Technische Mitteilung / technical information(service bulletin)

Nummer / No. FK14/FK9 #01-2006 exhaust

Muster / AC FK 9 + FK14

Betreff / relating: Risskontrolle Auspufftopf und Rohre / control of cracks in muffler and pipes

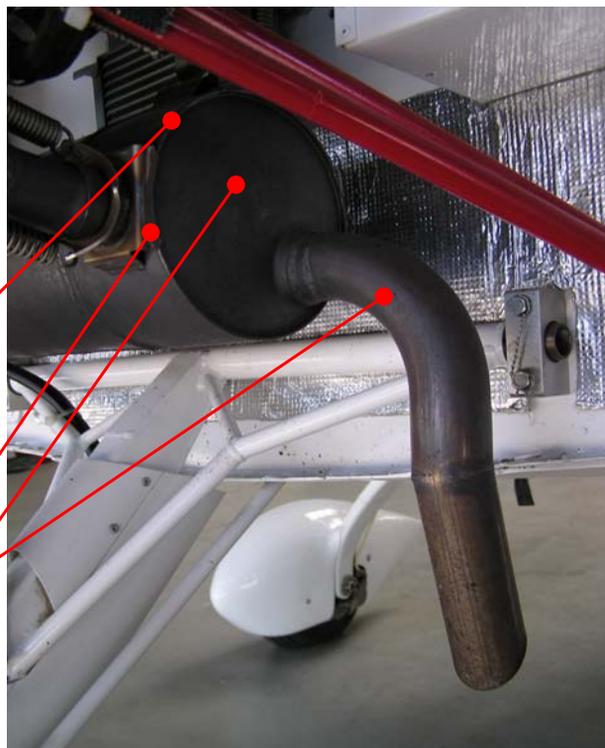
Seit einiger Zeit wird erhöhte Neigung zur Rißbildung besonders bei Auspuffanlagen ab Baujahr 2005 festgestellt! Dies kann bereits nach wenigen Betriebsstunden eintreten! Brüche am Auspuffsystem gefährden die Flugsicherheit und können erhebliche Schäden an der Zelle verursachen!

Since some time several exhaust systems failed after only few operation hours! This has been concentrated on systems delivered from year 2005 on.

Failures of exhaust systems are dangerous in flight and can cause severe dammages to the airframe!

Der Auspufftype Heggemann ist an der Umlaufenden Schweißnaht der seitlichen Topfwände zu identifizieren!

The exhaust type "Heggemann" can be identified by the welded muffler-side-plates !

Die Auspuffanlage ist im Rahmen der täglichen Vorflugkontrolle auf Rißbildung an den Schweißnähten, innerhalb der Wandbleche sowie dem Ausströmrrohr zu untersuchen. Dies ist im Rahmen der täglichen Vorflugkontrolle zu wiederholen! Bei Feststellung von Rissen ist der Betrieb einzustellen und der LFZ Hersteller zu kontaktieren

the exhaust system must be checked for cracks around the welding areas, muffler body and exhaust pipe. This has to be repeaded during the daily preflight inspection!
If cracks will be detected the aircaft must be grounded and the ac. manufacturer should be contacted!
